Recueil des avis issus de la consultation auprès des ministères et organismes

Projet d'optimisation et ajout d'un procédé thermique de traitement de sols et d'autres matières contaminées

Numéro de dossier : 3211-25-002

Section 2 - Cours d'eau (lits d'écoulement potentiels) selon les relevés LiDAR

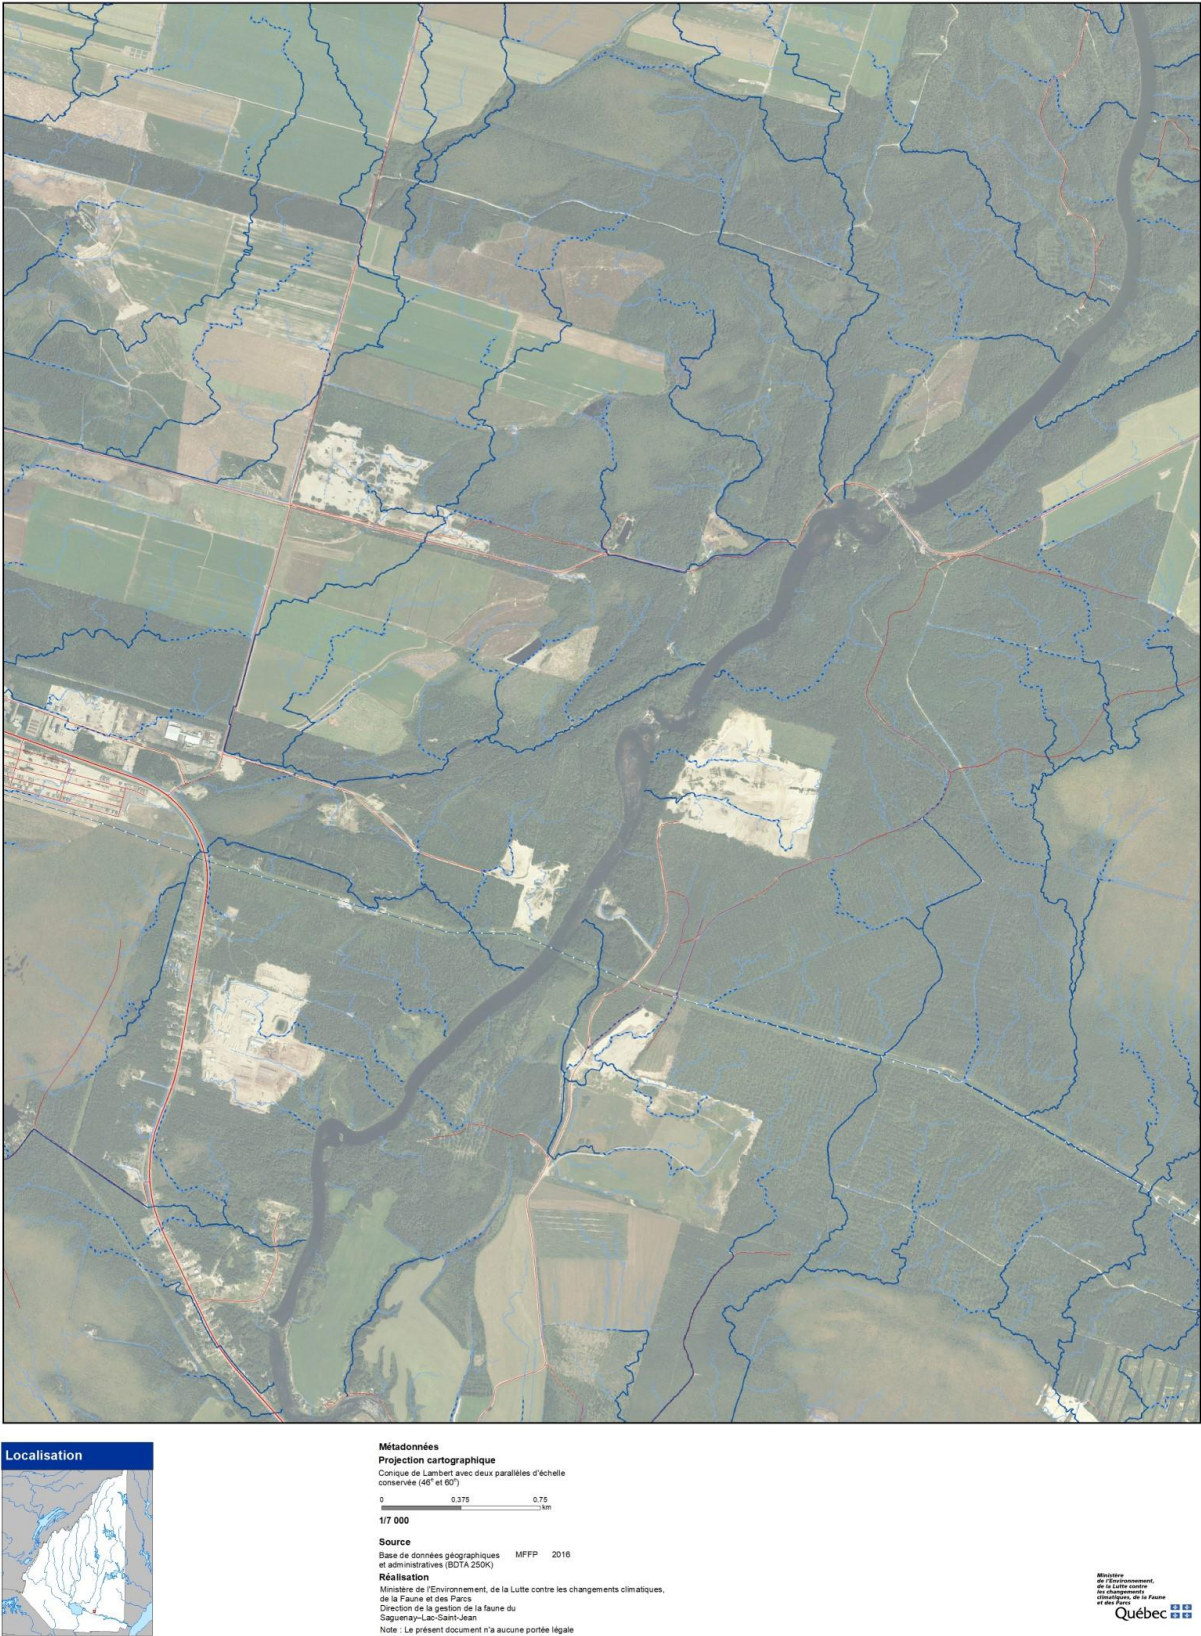
Toutefois, il y a deux lacs dans les milieux humides entre l'usine et la rivière Shipshaw (identifiés notamment dans la carte de l'annexe 1 (annexe III). Considérant qu'ils sont probablement alimentés par des résurgences également, et qu'ils sont connectés à la rivière Shipshaw par un cours d'eau (embouchure - 71.260165, 48.545973), pourquoi n'ont-ils pas été considérés dans le suivi de la qualité des eaux souterraines et de surface? Cette question se pose également pour les fossés et autres cours d'eau entourant la zone (voir les cartes en fin de document). S'il y a résurgences, la durée de transit dans la nappe phréatique pourrait être plus courte et la qualité des eaux de surface moindre que dans les résurgences localisées dans la rivière Shipshaw. Comme ces eaux sont dirigées rapidement vers la rivière Shipshaw, il serait pertinent d'ajouter des suivis pour évaluer les modifications potentielles à la qualité des eaux de surfaces via ces secteurs de résurgences possibles pour les plans d'eau amont et la rivière Shipshaw.
